n° 2024/VCU/0008

Oggetto: PNRR – Missione 5, Componente 2, Investimento 2.1 “Rigenerazione Urbana”– Intervento di “Riquilificazione stadio polisportivo di Belluno” - Interventi finanziati dall'Unione Europea – Next Generation EU - CUP I37H21001330001 - sui terreni individuati catastalmente al Foglio 59 mappale 201, 368, 536, 1398 e STRADA, in piazzale della Resistenza.

Attestazione di conformità urbanistica - art. 25 comma 3 della L.R. 07/11/2003, n.27.

Estratto elaborato
216_345-ES-PP02-00_Stato di comparazione_Planimetria area Stadio Polisportivo.pdf

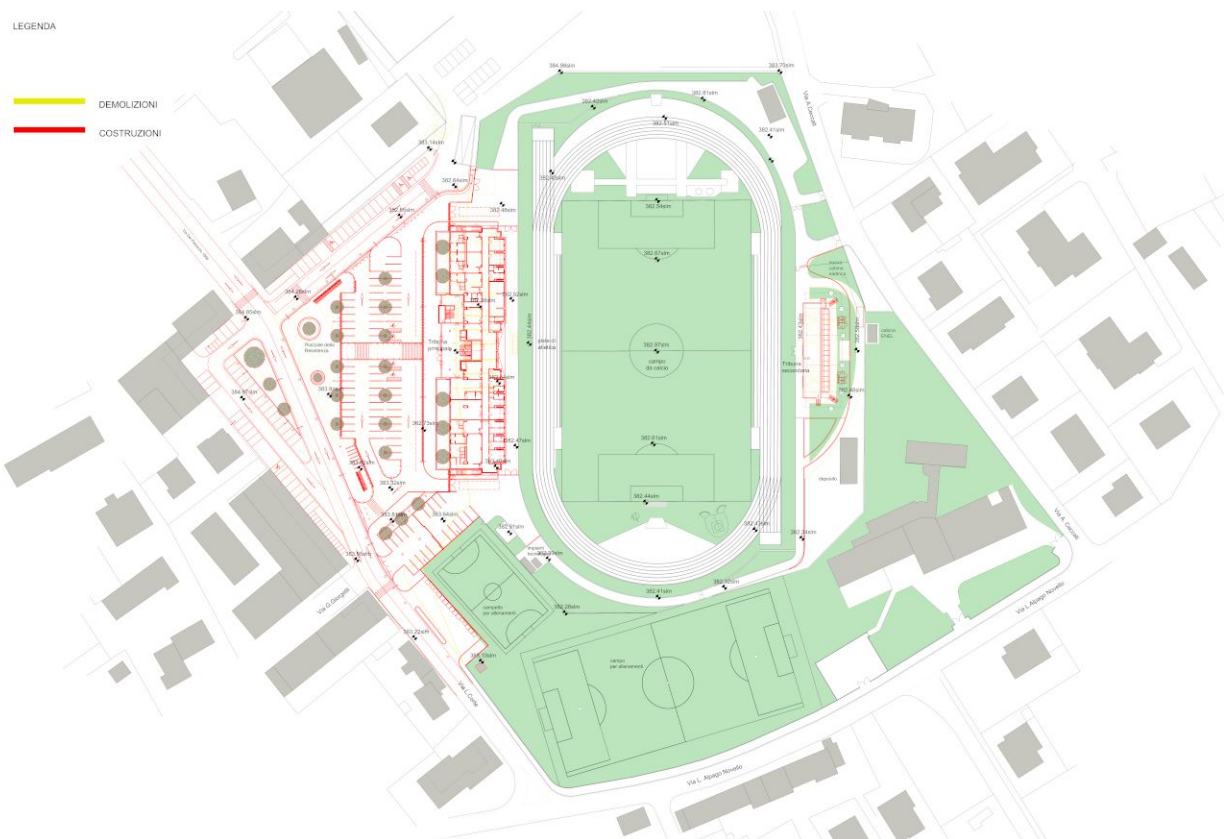
RILEVATO che il progetto esecutivo in esame prevede un assetto dei parcheggi in tale zona, che non considera gli accessi sopraindicati;

- la configurazione dei parcheggi auto e moto è prevista a mezzo di segnaletica orizzontale;
- la configurazione delle aree del piazzale di fronte a quella in esame, consente lo spostamento degli stalli moto in altro sito e la possibilità di distribuire diversamente gli stalli auto in modo tale da permettere la realizzazione degli accessi ora mancati e quindi in futuro è possibile modificare gli spazi di sosta attualmente previsti per realizzare i nuovi accessi all'area oggetto del piano di recupero;
